SITUACIÓN DEFICIENCIAS DETERMINADAS

DEPARTAMENTO:	RETALHULEU	MUNICIPIO:	NUEVO SAN CARLOS
NOMBRE DEL ESTABLECIMIENTO:	EORM	DIRECCIÓN DEL ESTABLECIMIENTO:	CANTÓN GRANADOS SECTOR II
CÓDIGO DEL ESTABLECIMIENTO:	11-08-0818-43	FECHA:	12/06/2024

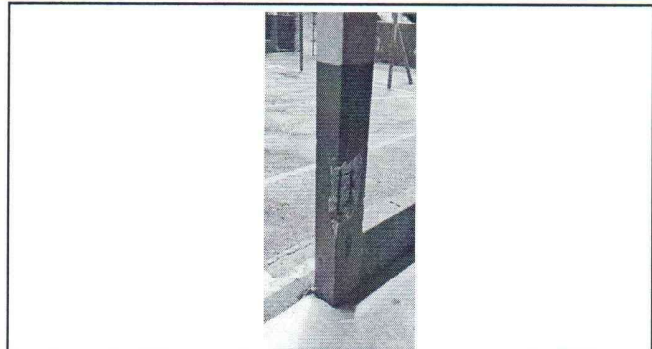
Foto 1: Se observa que las chapas de las puertas del módulo de aulas 1 no funcionan, se cierran utilizando un candado. Por lo que es necesario cambiarle las chapas.

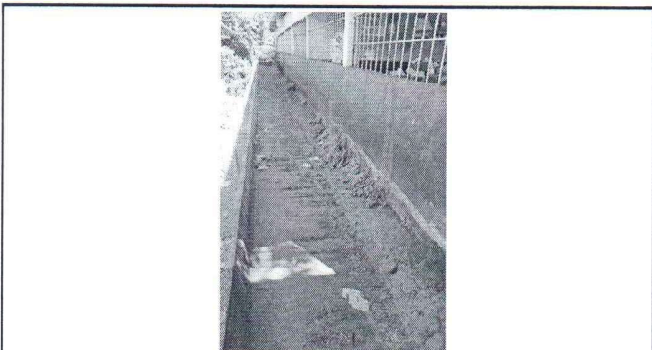
Foto 2: Se observan columnas en mal estado, con el acero expuesto. Por lo que necesitan ser reparadas.

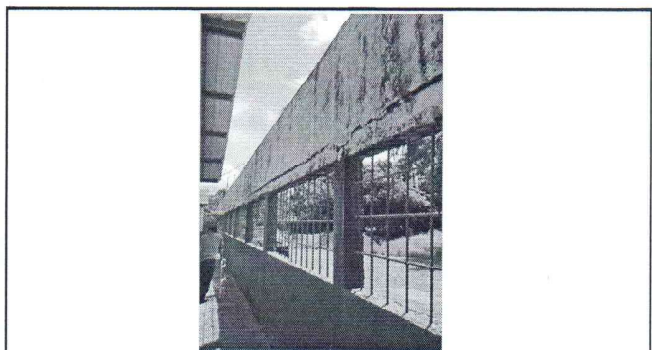
Foto 3: Se observa que es necesaria la conformación de banqueta tras el módulo, para evitar que se dañe próximamente el desplante del módulo de aulas.

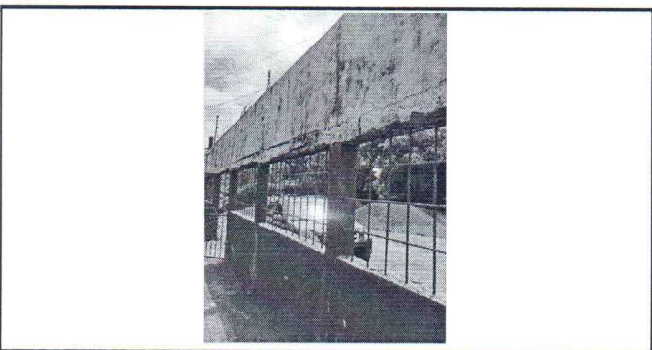
Foto 4: Se observa que el muro perimetral se encuentra en mal estado, se pueden apreciar aceros expuestos en las soleras superiores. Es necesario repararlo. A su vez se observa que los balcones deben recibir mantenimiento

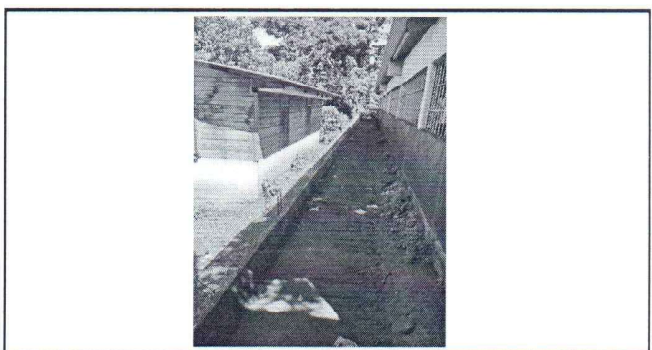
Foto 5: El muro perimetral necesita reparación y posterior aplicación de pintura.

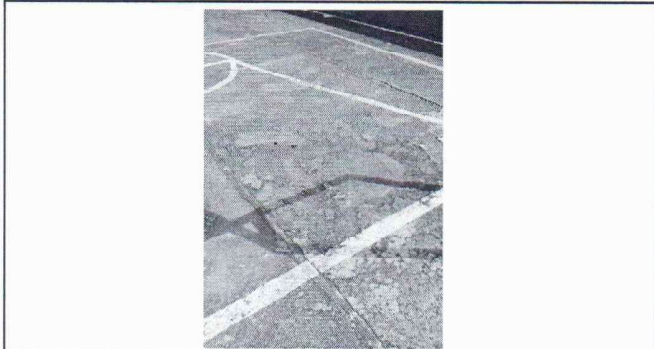
Foto 7: Se observa que la cancha del patio presenta múltiples agujeros y desgaste, es peligroso porque los niños se caen y se lastiman mucho. Es necesario repararla

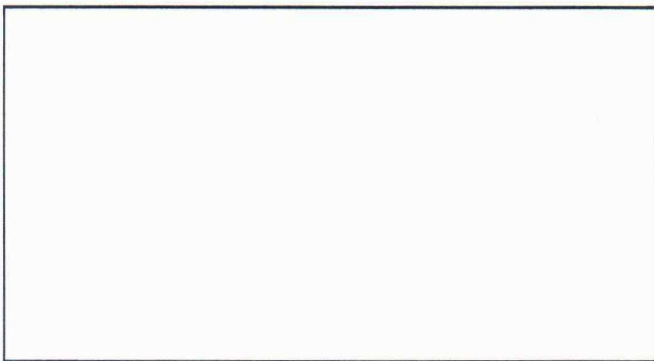
Foto 8: Se observa la estructura de metal de la portería y canasta que se encuentra en el patio, la cual esta deteriorándose y necesita mantenimiento.
